Oggetto: **[ID: 8157] Comune di Cisterna di Latina (LT)**

“Progetto per la realizzazione di un impianto agrivoltaico denominato “Caccianova” e infrastrutture connesse da realizzarsi nel territorio del Comune di Cisterna di Latina, provincia di Latina”.

Proponente: Sonnedix San Gabriele s.r.l.

Parere tecnico istruttorio del Ministero della cultura

Fig. 4– sovrapposizione delle opere in progetto comprensive delle opere di trasporto e le Tav. B e Tav. A del PTPR

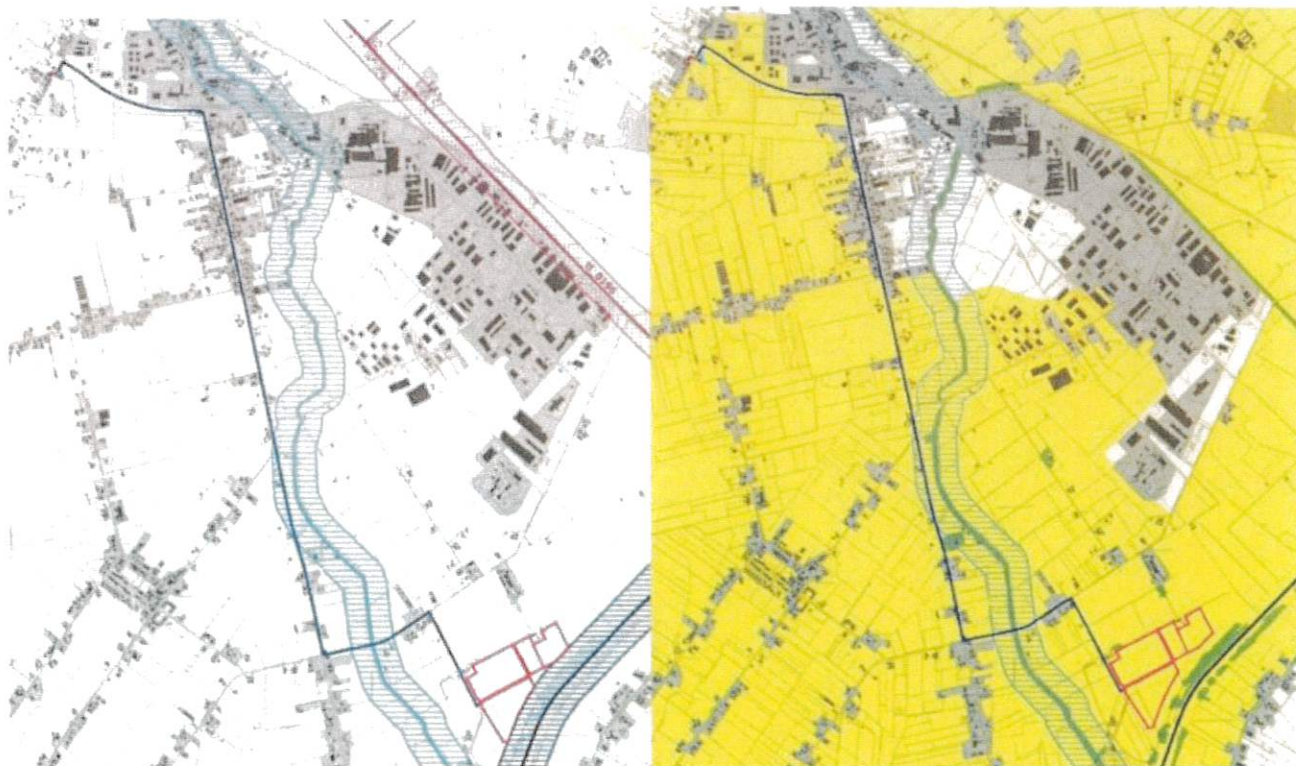
Si segnala infine che i perimetri dell'impianto in progetto risultano prossimi ad aree tutelate:

- con vincolo di piano ai sensi dell'art. 143, co.1, lett. d) del Codice come beni del patrimonio identitario regionale, testimonianza della bonifica agraria nella Pianura Pontina, **art.47** delle norme del PTPR; "Canale delle Acque Alte" (tc_01), la fascia di rispetto è interferita dalla recinzione perimetrale dell'impianto in progetto;
- con vincolo ope legis" ai sensi dell'art.142, co.1 lett. g) del Codice "Protezione delle aree boscate", **art.39** delle norme del PTPR, cavidotto interferente le fasce ripariali del "Canale delle Acque Alte";

Fig.5 estratto della tav.B.06 “idoneità suoli Lazio impianti FER” allegata alle Linee guida regionali “aree idonee FER”.

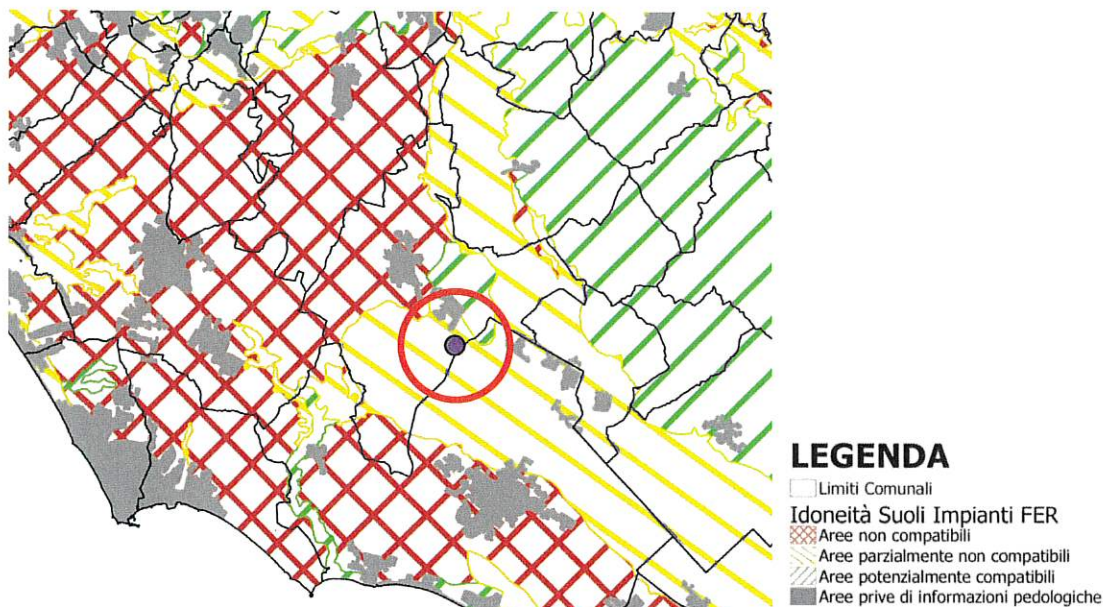
energetiche rinnovabili (FER), nel capitolo 4 -“Indicazione di aree e siti non idonei e potenzialmente non idonei” con riferimento alle aree agricole a p.42, si afferma che “Considerando che il suolo è una risorsa finita, soggetta a consumo soprattutto per la diversificazione della destinazione d’uso, al fine di limitare la perdita della capacità produttiva dei suoli con “elevata capacità d’uso”;

RITENUTO che sulla scorta di quanto dichiarato dal Proponente circa la scelta della localizzazione dell’impianto e alle indicazioni che provengono dalla tav.B.06 “idoneità suoli Lazio impianti FER” (cfr. fig. 5) delle sopra citate linee guida regionali, risulta che l’area prescelta (individuata nella Tav.B.06 con un pallino viola nel cerchio rosso della figura sottostante) sia classificata come **parzialmente non compatibili**; a riguardo a p.69 dell’all.1 delle citate Linee guida Regioni, è specificato che per le aree che vengono classificate come “(PNC) gli impianti sono potenzialmente non compatibili, ed è necessaria la verifica di specifiche condizioni di compatibilità. La classificazione è riportata per ogni tipologia di FER in ordine ai diversi criteri di tutela: capacità d’uso dei suoli, produzione di qualità, paesaggi rurali storici, riportando anche le informazioni relative a specifiche condizioni di compatibilità, con indicazione dei riferimenti normativi.”.

Fig.6. Planimetria con la suddivisione dell'area in 4 campi e fotoinserimento dell'impianto in corrispondenza del canale

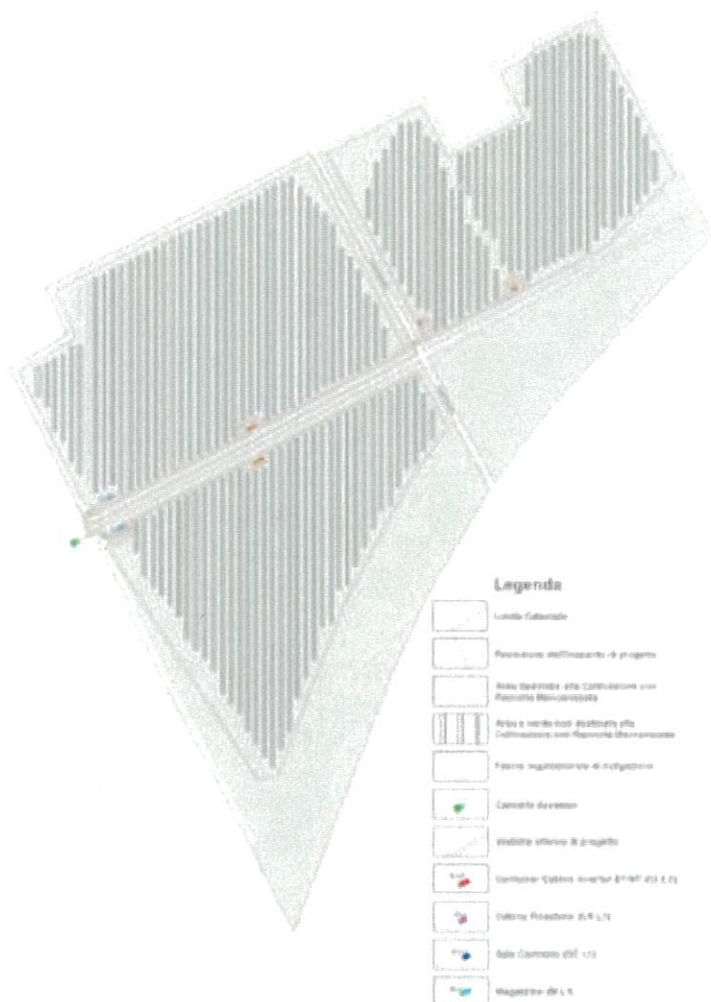
OSSERVATO che la prescelta coltivazione di prato polifita permanente, seppur presenti indubbe caratteristiche di facilità e duttilità per le quali possa essere ritenuta vantaggiosa dal Proponente anche in relazione alla potenziale integrazione con l’iniziativa energetica, si ritiene non risulti in linea con la tipologia di coltivazioni che hanno precedentemente caratterizzato l’area di interesse che, peraltro, rientra tra quelle indicate nelle linee guida regionali come d’interesse per le Produzioni agricole a marchio DOP, IGP e STG per gli alimenti e DOC, DOCG e IGT per i vini; inoltre, il prato polifita per le sue caratteristiche specifiche (altezza, colore, tipo di coltivazione e raccolta) non presenta spiccati elementi di qualità che collaborano all’inserimento paesaggistico delle opere nel contesto né alla loro mitigazione, come documentato nelle tavole con i fotoinserti (cfr. fig.6)

Fig.8. Schema di posa delle piantumazioni di mitigazione: filare di ulivi piantumato a ridosso dei lati esterni della recinzione dell’impianto lungo i lati nord, ovest ed est del lotto (cfr. elaborato PD tav.14 REV 1)

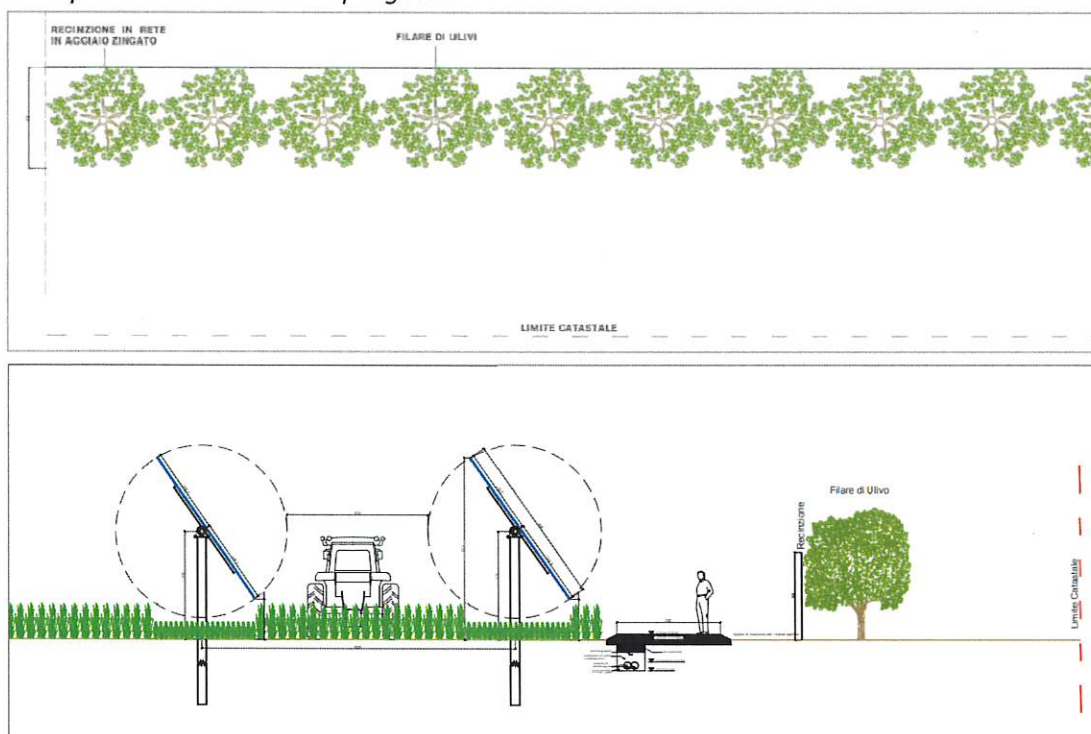
RITENUTO che le opere di mitigazione riprogettate per fornire riscontro al punto 8) della richiesta integrazioni di questo Ufficio, rispondano solo parzialmente agli obiettivi di integrazione paesaggistica dell'opera e alle finalità di salvaguardia e valorizzazione delle aperture visuali, perseguiti da questo Ministero ed esplicitati nella Richiesta Integrazioni, in considerazione della particolare conformazione del territorio in cui si colloca l'impianto;

Fig.9 Planimetria con la configurazione dell'impianto e delle opere di mitigazione presentati in valutazione nell'istanza (a sinistra) e modificati in fase integrativa, in risposta al punto 8) della richiesta integrazioni MIC

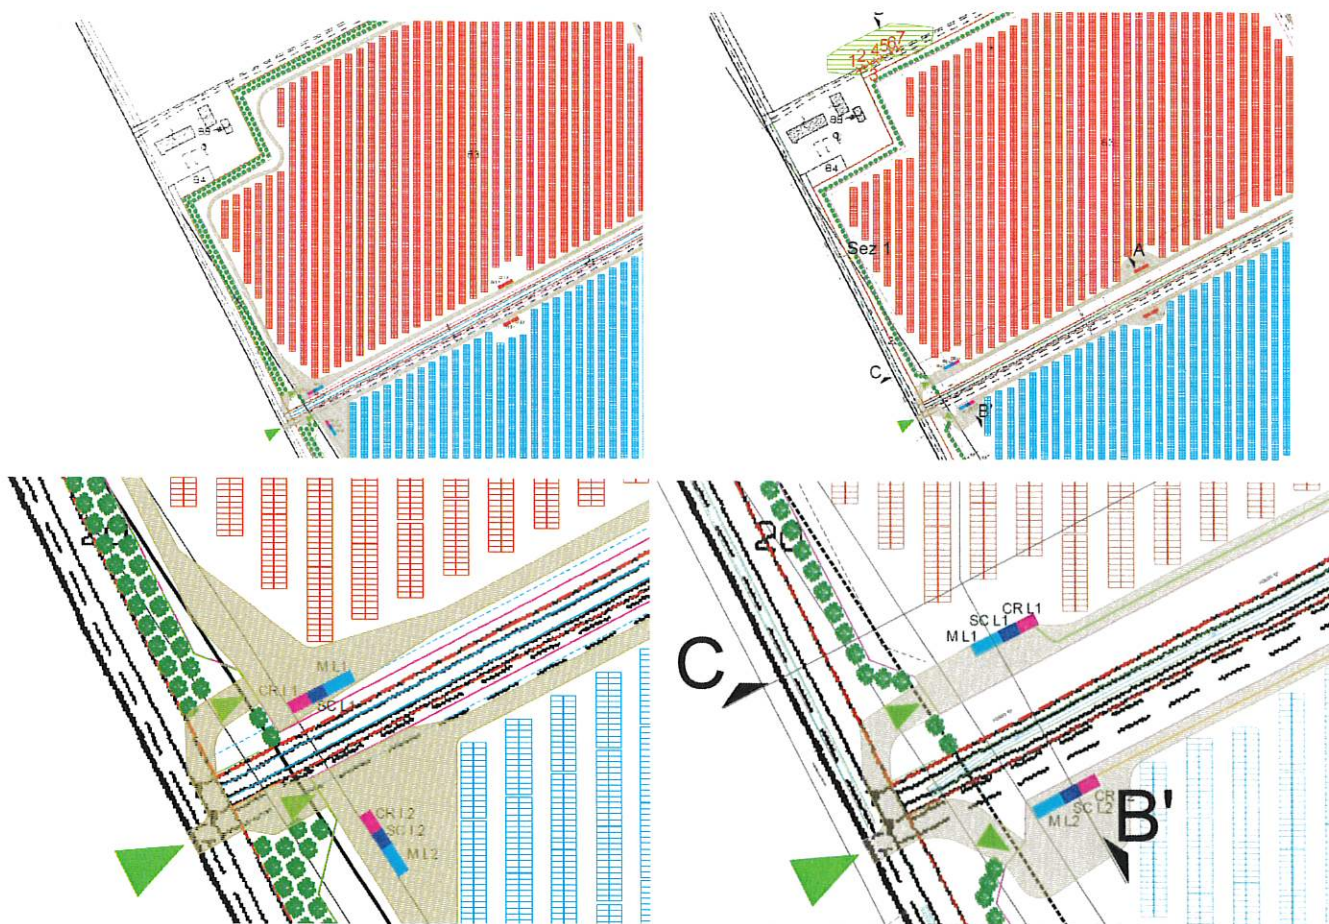
CONSIDERATO che anche l'allontanamento dei filari dai canali, proposta in integrazione (cfr. fig.9) al fine di garantire la distanza di 10 metri per lato prevista ai fini idraulici e richiesta dalla Provincia, contribuisca a fornire utile riscontro alla richiesta opera di miglioramento del progetto complessivo di paesaggio specie se ulteriormente approfondita con riferimento all'inserimento di elementi vegetazionali capaci di evidenziare la maglia dei canali e dei campi;

RITENUTO che la fascia di mitigazione prevista in integrazione, costituita da un unico filare di olivi, in virtù della sua altezza contenuta contribuisca ad attenuare l'effetto barriera precedentemente evidenziato contribuendo a superare la logica del "muro di verde posto a perimetro dell'intervento", come richiesto da questo Ministero, ma presenti ancora elementi di "rigidità" (anche in considerazione del rapporto tra le dimensioni esigue della mitigazione rispetto all'imponenza dei filari dei pannelli) che non risolvono a pieno il tema della riduzione della percezione dell'impatto trasformativo dell'impianto sul paesaggio;
